改善箇所説明図

改善の内容

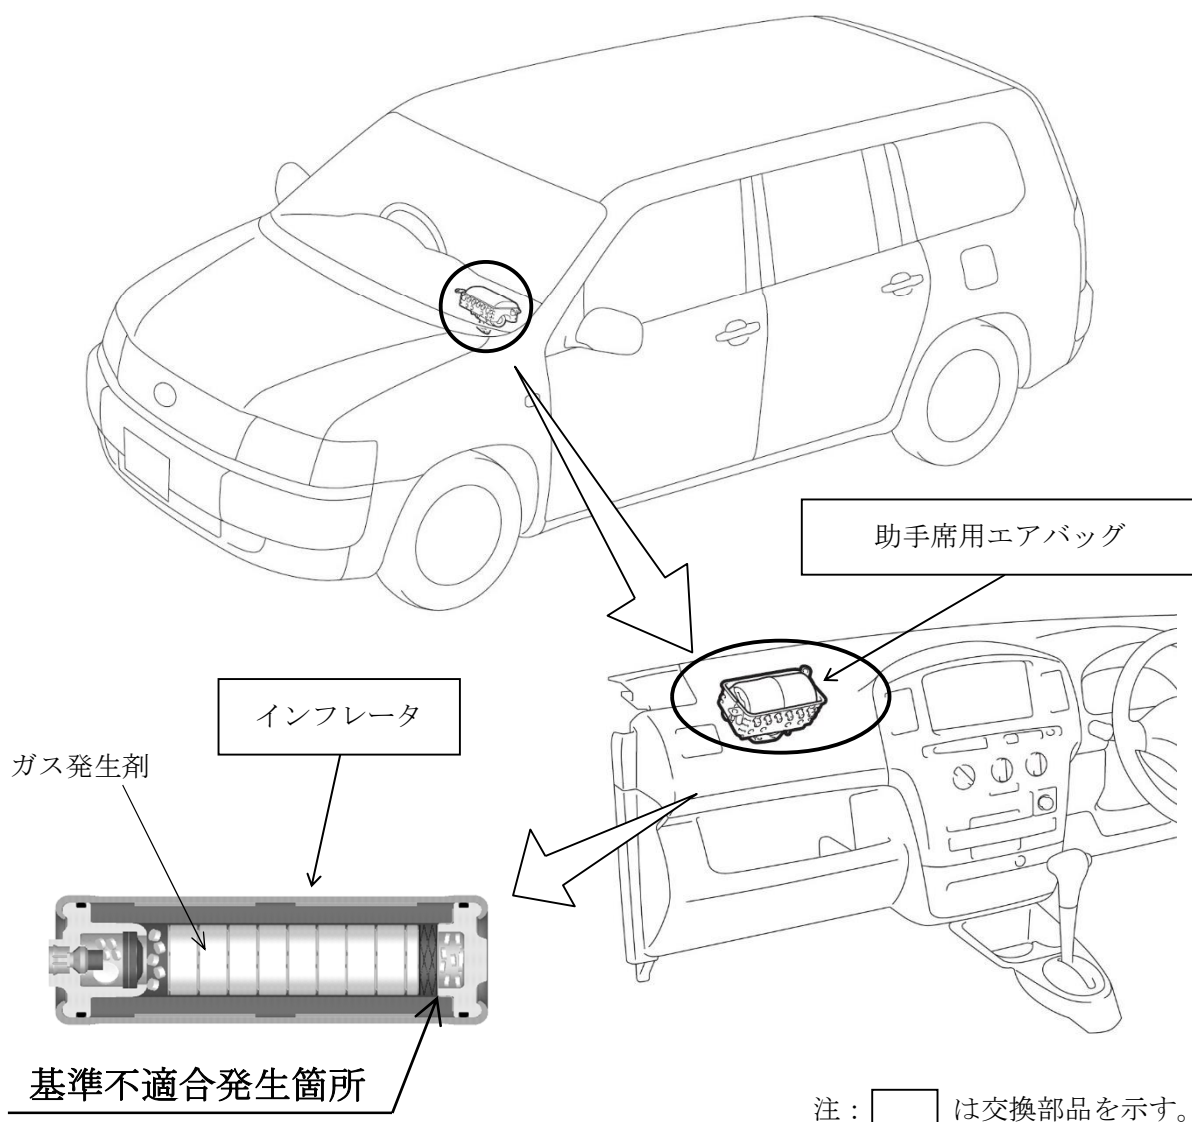
助手席用エアバッグのインフレーター（膨張装置）において、ガス発生剤の吸湿防止が不適切なため、温度および湿度変化の繰り返しによりガス発生剤が劣化することがある。このため、エアバッグ展開時にインフレーター容器が破損するおそれがある。

全車両、予防的措置としてエアバッグインフレーターまたはエアバッグアセンブリを代替品と交換する。
